OSSERVAZIONI AL “PIANO ATTUATIVO IN VARIANTE AL P.G.T. RELATIVO ALLE AREE SITE TRA VIA VOLTURNO – VIA CARDUCCI – AT-D.2.1 TRIVELLINI OVEST” – COMUNE DI BRESCIA

Redattore dell’osservazione: Luca Gervasoni, Via Carducci 74, 25126 Brescia.

Fig. 4

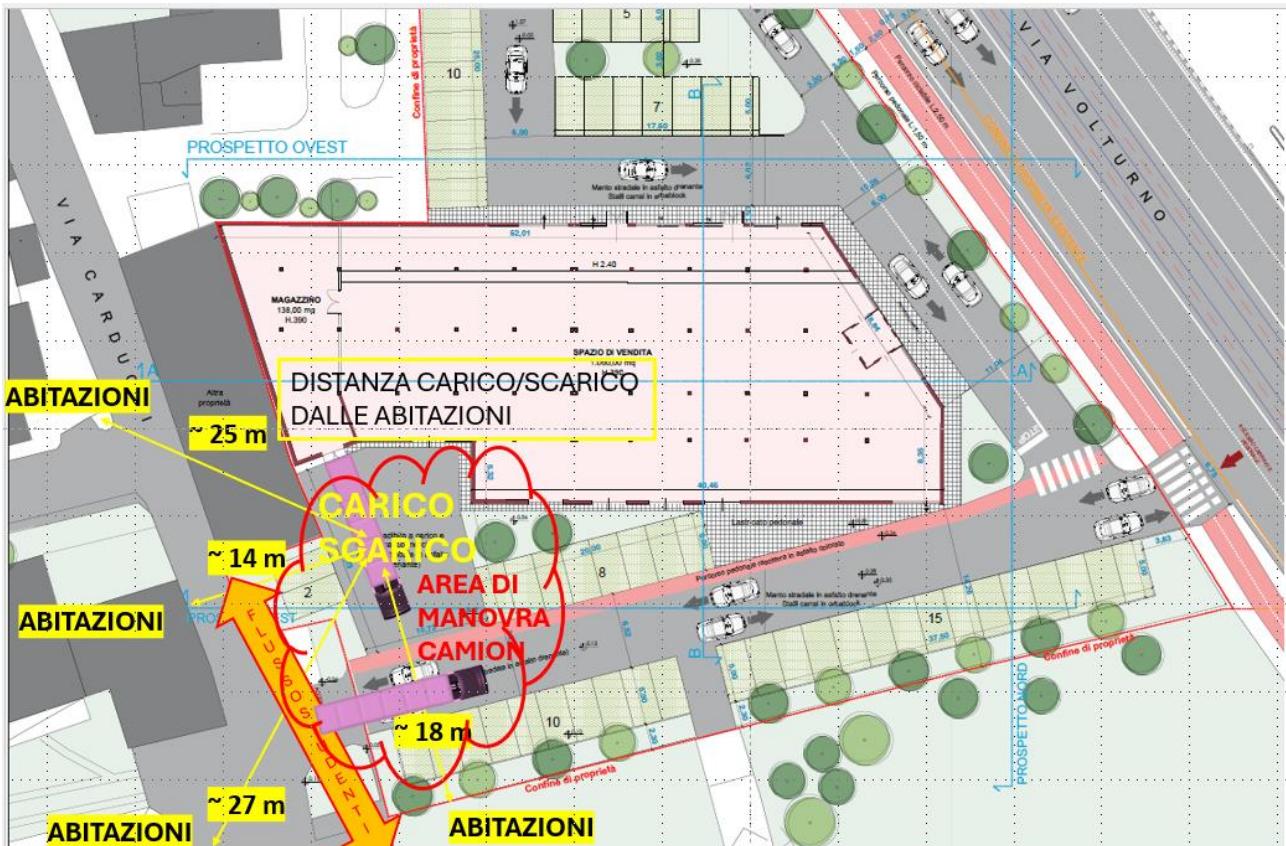
La fig. 4 sotto riportata, estratta dai documenti di progetto e integrata dal redattore, illustra la criticità della zona in questione evidenziando, grazie a misure che non hanno la pretesa di essere di precisione assoluta (ma comunque rilevate con misuratore laser di precisione), la vicinanza di numerose abitazioni plurifamiliari alla zona destinata, nel progetto, al carico/scarico.

In fig. 4, la traccia arancione con scritta in rosso evidenzia un ulteriore grave criticità, rappresentata dal **traffico pedonale degli studenti e relativi accompagnatori**, come pure di tutti i pedoni, che regolarmente percorrono il marciapiede di via Carducci, lato Nord (unico marciapiede disponibile in questo tratto di via Carducci) **lungo l'asse Quartiere - scuole Romanino, Volta, Fortuny, Bottega Artigiani, Asilo Panigada** che si troverebbero a transitare in interferenza con le manovre dei mezzi pesanti che impegnano l'area di carico/scarico e con gli autoveicoli all'incrocio.

Fig. 10

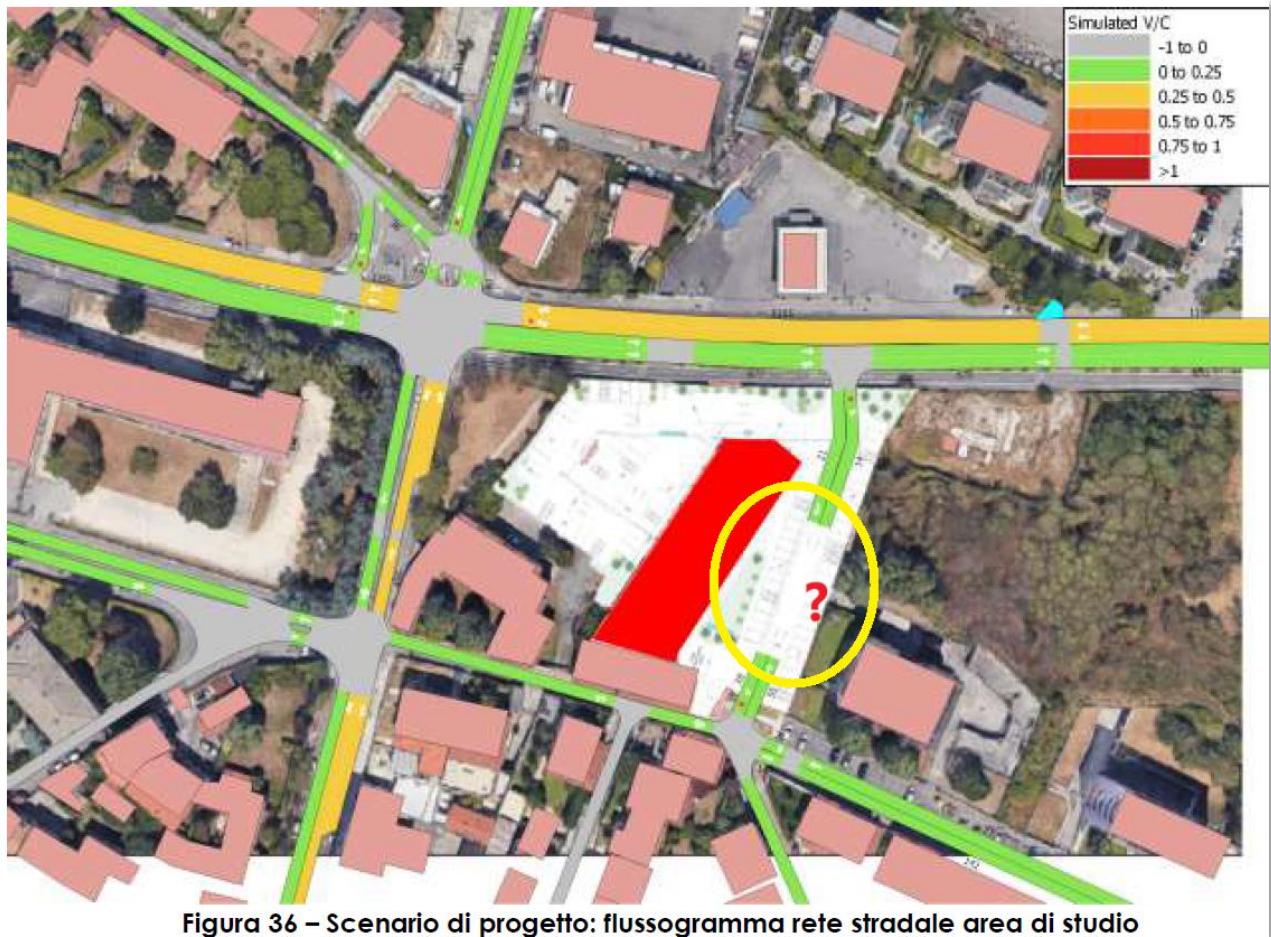
Nella relazione, il traffico di attraversamento e cioè quello non provocato dal supermercato, ma piuttosto da coloro che si vogliono recare da via Volturino a via Carducci e viceversa, pare completamente trascurato, tant'è che in fig. 36 della relazione e successive il grafico che raffigura la strada di collegamento via Volturino-via Carducci appare interrotto a metà, con sfondo bianco, in corrispondenza del futuro supermercato, come evidenziato con il punto interrogativo da noi aggiunto in fig. 10. Dal tipo di raffigurazione proposta e relativa legenda, si comprende che la parte con sfondo bianco non sia stata oggetto di indagine. **Ciò appare come ulteriore conferma di come l'indagine abbia considerato soltanto il traffico afferente al nuovo supermercato, trascurando completamente il traffico di attraversamento (via Volturino/via Carducci e viceversa) che sarà, ragionevolmente, preponderante rispetto al traffico generato esclusivamente dal supermercato.**

Senza voler essere polemici, pare sommessoamente a chi scrive che tale anomalia grafica rispecchi in modo plastico il non approfondimento tecnico della problematica e costituisca una cartina al tornasole del livello di approfondimento complessivo del progetto.

Fig. 17

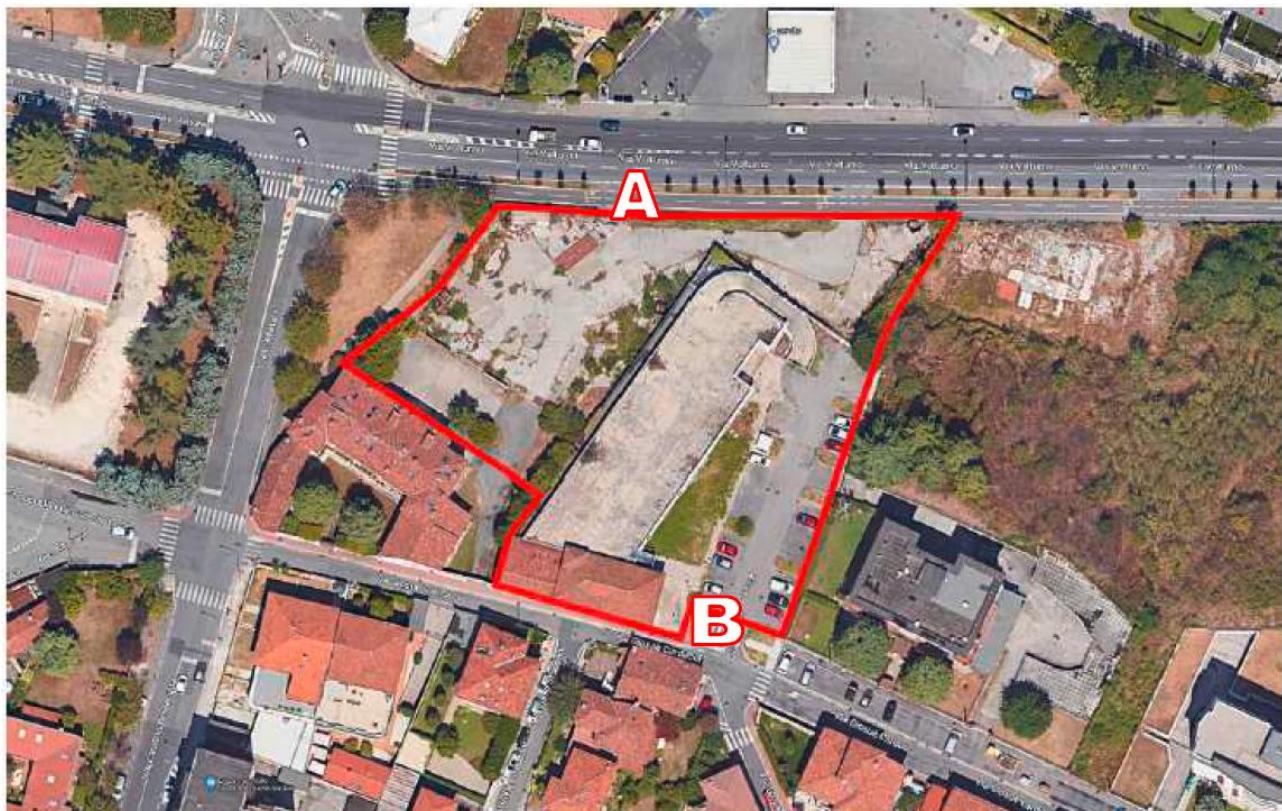
In particolare, le rilevazioni acustiche effettuate e riportate nella citata relazione, rilevano sistematicamente, sia in orario diurno, sia in orario notturno, presso la postazione B posizionata

all'incrocio tra via Carducci e via Pascoli, un $LAeq$ di circa 5 dB inferiore al valore rilevato dalla postazione A, posizionata su via Volturno (vedasi fig. 17 tratta dal documento citato).

Pertanto, la zona di progetto, nella sua parte posizionata a Sud e ad Est è una zona che, pur essendo a ridosso delle grandi vie di comunicazione, gode di una relativa tranquillità che verrebbe stravolta dal progetto così come impostato.

Fig. 18

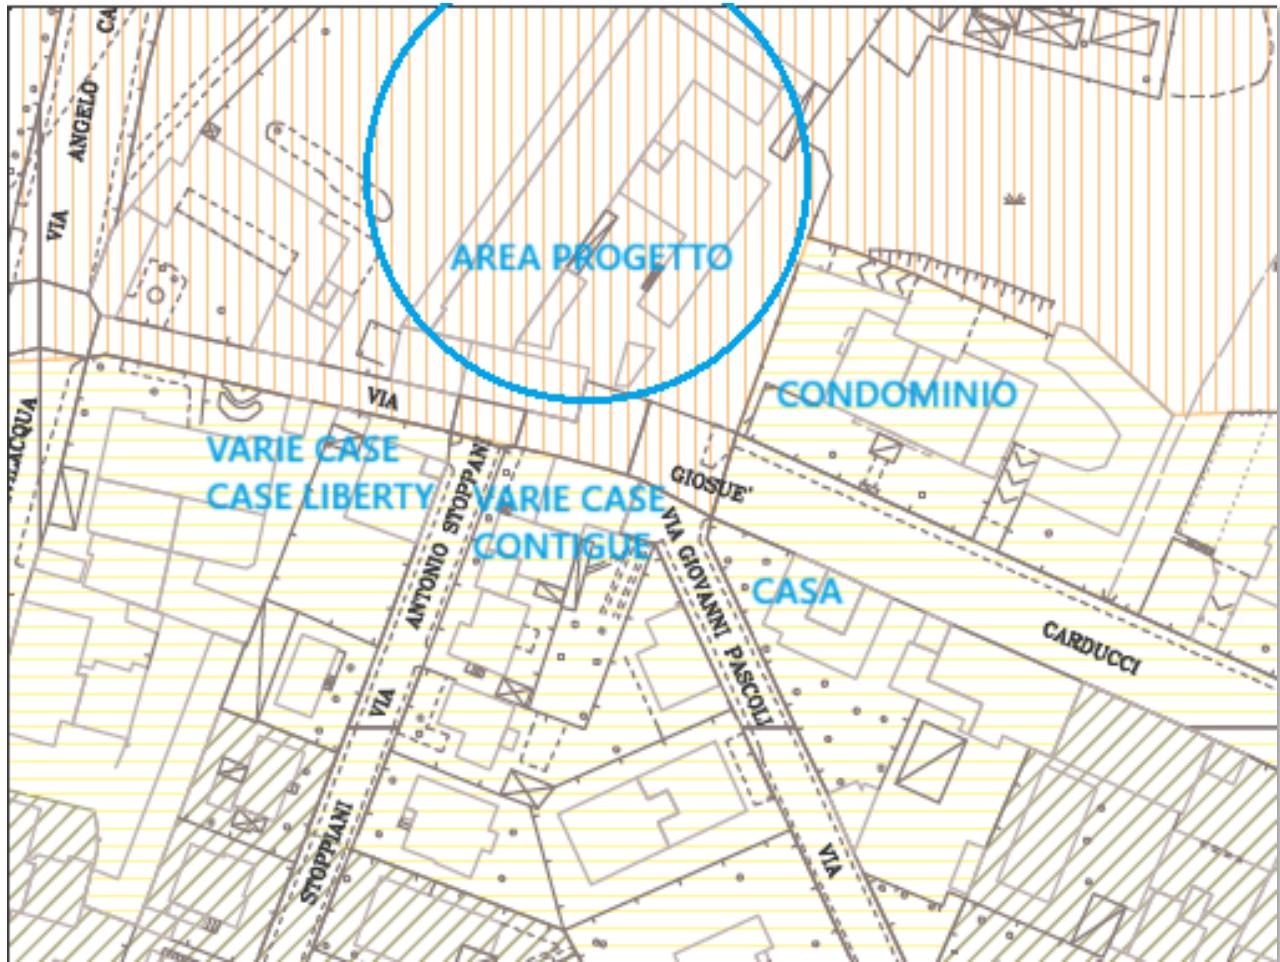
Infatti, contrariamente a quanto dichiarato nella relazione di progetto, una parte significativa delle “aree residenziali circostanti”, corrispondente alla maggior parte dell'area a Sud del futuro supermercato e il condominio a Est dello stesso, sono classificate in zona III (mista), come ben

evidenziato dall'estratto della tavola 078, scaricata dal sito web del Comune di Brescia (<https://www.comune.brescia.it/aree-tematiche/ambiente/salute-pubblica-ed-inquinamento/zonizzazione-acustica-del-territorio>), sotto riportata con sovrappressi i commenti del redattore in colore azzurro (fig. 18) e dalla relativa legenda (fig. 19).

La legenda alle tavole di zonizzazione assegna infatti il tratteggio arancione verticale alla zona IV (aree di intensa attività umana) ed il tratteggio giallo orizzontale alle aree in zona III (miste).

Fig. 21

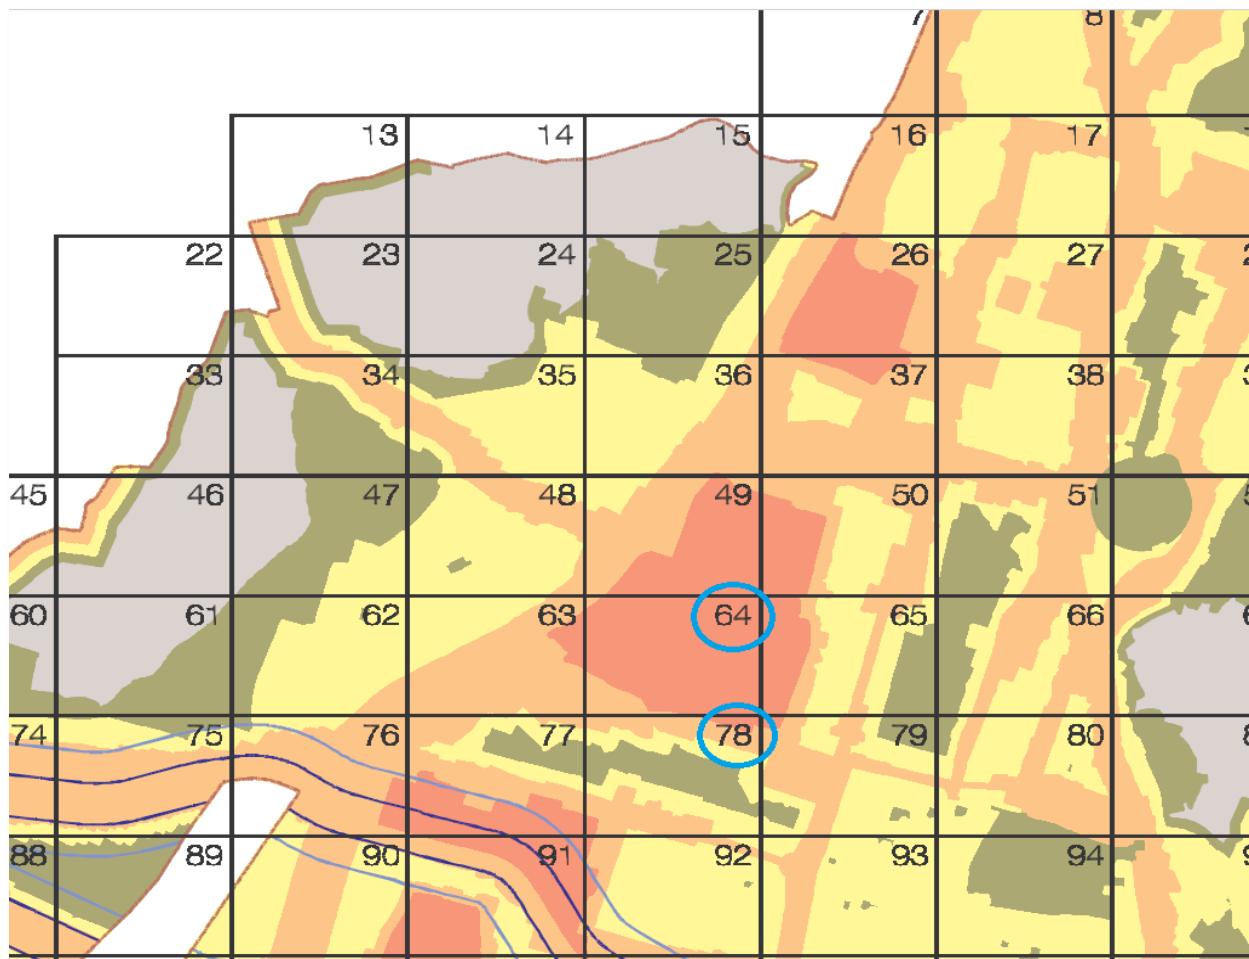
A dimostrazione dell'assunto (errato) precedente, la relazione di progetto fornisce un estratto della Tavola 064 della zonizzazione acustica, visibile in fig. 20 sottostante, che sfiora soltanto il lato Nord del futuro supermercato (v. riquadro in rosso in figura), coprendone solo una minima parte e scegliendo di non utilizzare invece la Tavola 078, disponibile al pubblico e visibile in fig. 21, che invece inquadra quasi per intero l'area di progetto.

E' sorprendente osservare come l'estensore del progetto abbia completamente trascurato l'esistenza della tavola 078, a sud della tavola 064 (fig. 21 sottostante), che invece copre la parte più consistente della superficie interessata dal progetto, riportando inoltre i ricettori circostanti.

Fig. 22

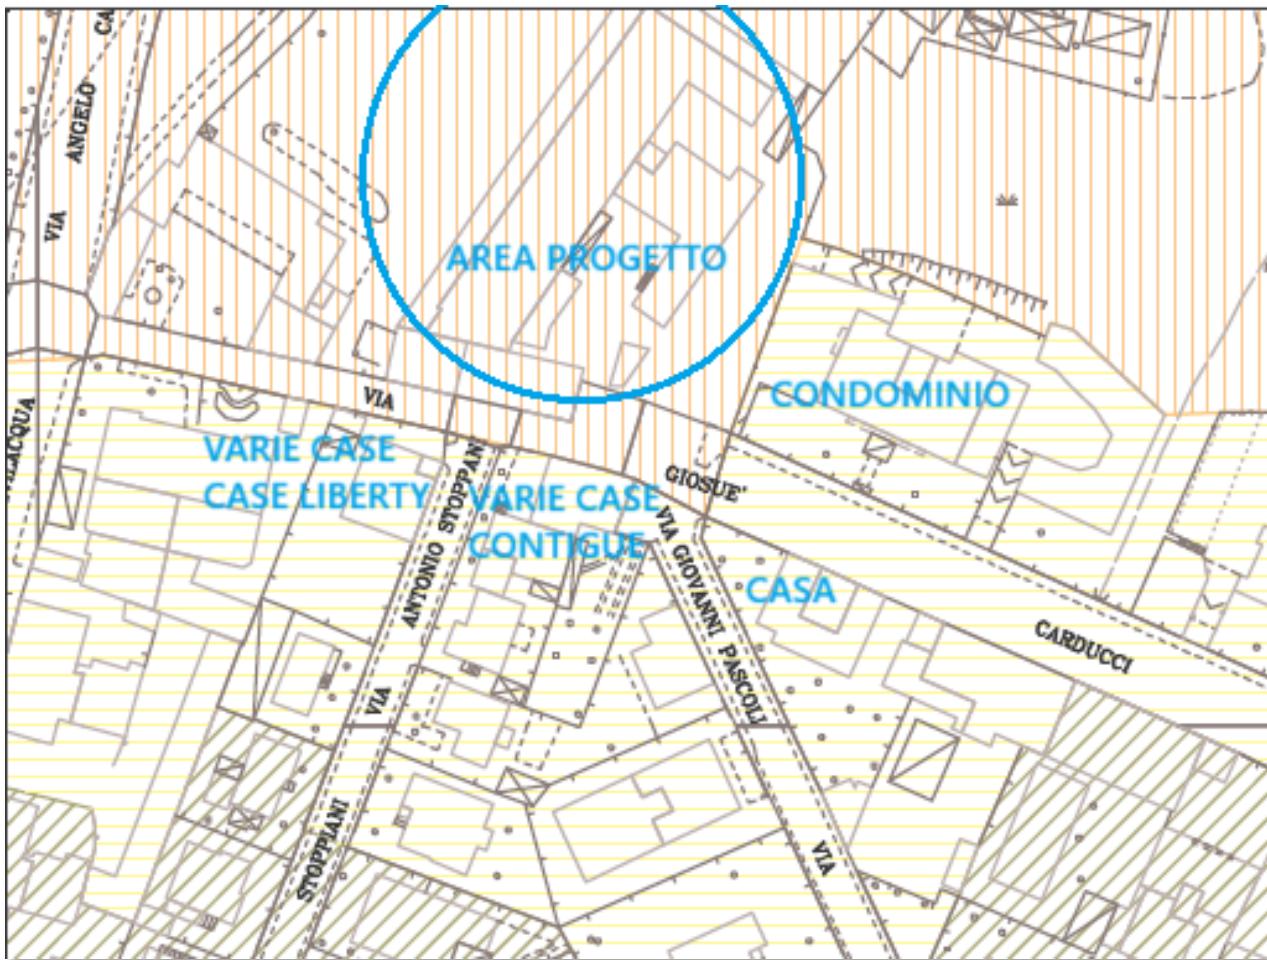
La tavola 078, della quale si riporta nuovamente l'estratto in calce (fig. 22) indica condizioni acustiche completamente diverse da quelle della tavola 064, con una rilevante presenza di abitazioni inserite in zona acustica III (mista) e non in zona IV (aree di intensa attività umana). Si veda l'estratto che segue, scaricato dalla mappa generale della zonizzazione acustica disponibile sul sito del Comune di Brescia, con indicazione con cerchio azzurro inserita dallo scrivente, che evidenzia l'errore madornale compiuto.

L'estratto della tavola 078 in fig. 22 evidenzia, senza ombra di dubbio, come la zona acustica delle abitazioni a Sud e a Sud-Est dell'area di progetto ricada in classe III (mista) e non in classe IV (aree di intensa attività umana).

Fig. 23

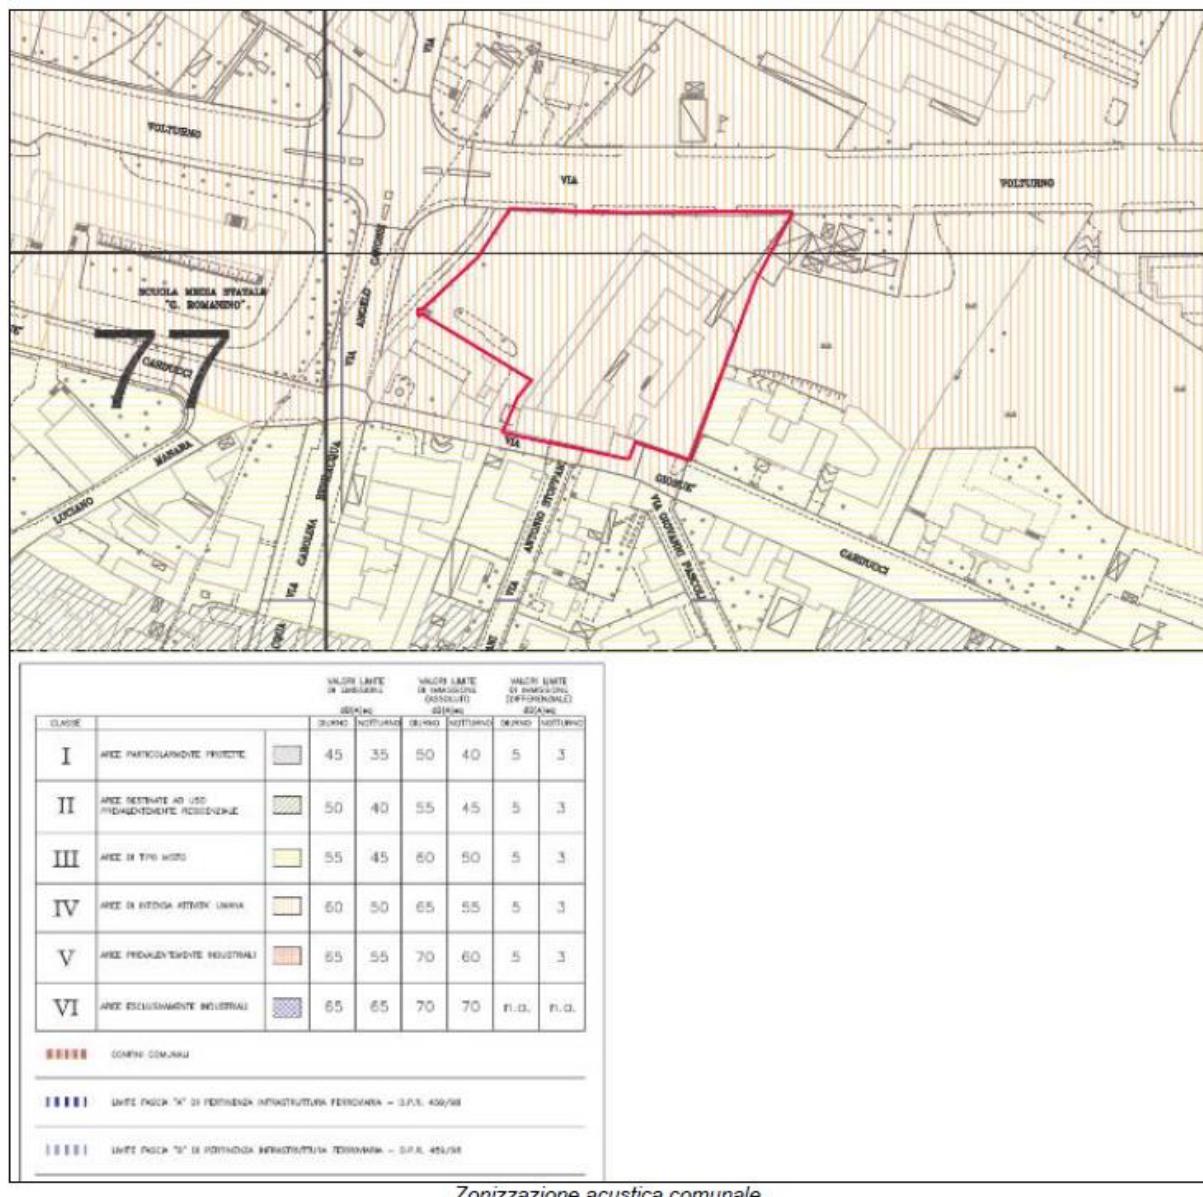
Solo il documento 23 – Rapporto preliminare VAS R.00 02/2024, in un passaggio di poche righe relativo alla zonizzazione acustica, riporta una tavola della zona acustica completa (fig. 23), identica (fatto salvo un diverso livello di ingrandimento) alla tavola da noi riportata.
